**Forum mondial de l'harmonisation
des Règlements concernant les véhicules**

116^e sessionGenève, 1^{er}-5 avril 2019

Détection de la présence d'usagers de la route vulnérables à faible distance :**Règlement n° 46 (Systèmes de vision indirecte)****Proposition de série 05 d'amendements au Règlement ONU
n° 46 (Systèmes de vision indirecte)****Communication du groupe de travail informel de la détection de
la présence d'usagers de la route vulnérables à faible distance***

Figure 11
Champ de vision du système de classe VIII

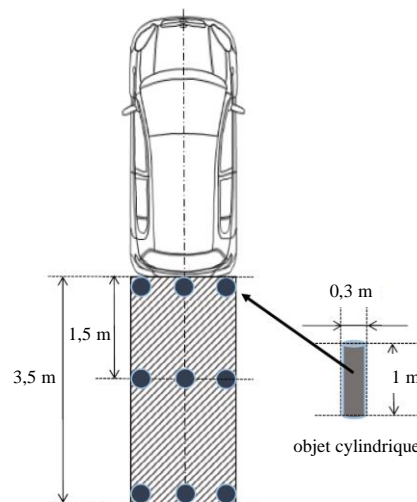
Ajouter les nouveaux paragraphes 15.2.4.8 à 15.2.4.8.3, libellés comme suit (la figure 11 est nouvelle) :

« **15.2.4.8 Systèmes de vision à proximité vers l'arrière de classe VIII**

15.2.4.8.1 Le champ de vision doit être délimité par les plans ci-après et doit être tel que le conducteur puisse voir au moins en partie chacun des objets cylindriques d'une hauteur de 1 000 mm et d'un diamètre de 300 mm disposés sur le plan du sol aux neuf emplacements situés dans les limites du champ de vision précisés dans la figure 11 ci-dessous :

- a) **Un plan vertical transversal passant par le point arrière extrême du véhicule ;**

- b) Un plan vertical transversal situé [3 500] mm en retrait du point arrière extrême du véhicule ;
- c) Deux plans verticaux longitudinaux parallèles au plan vertical longitudinal médian, chacun passant par l'un des deux points latéraux extrêmes du véhicule.
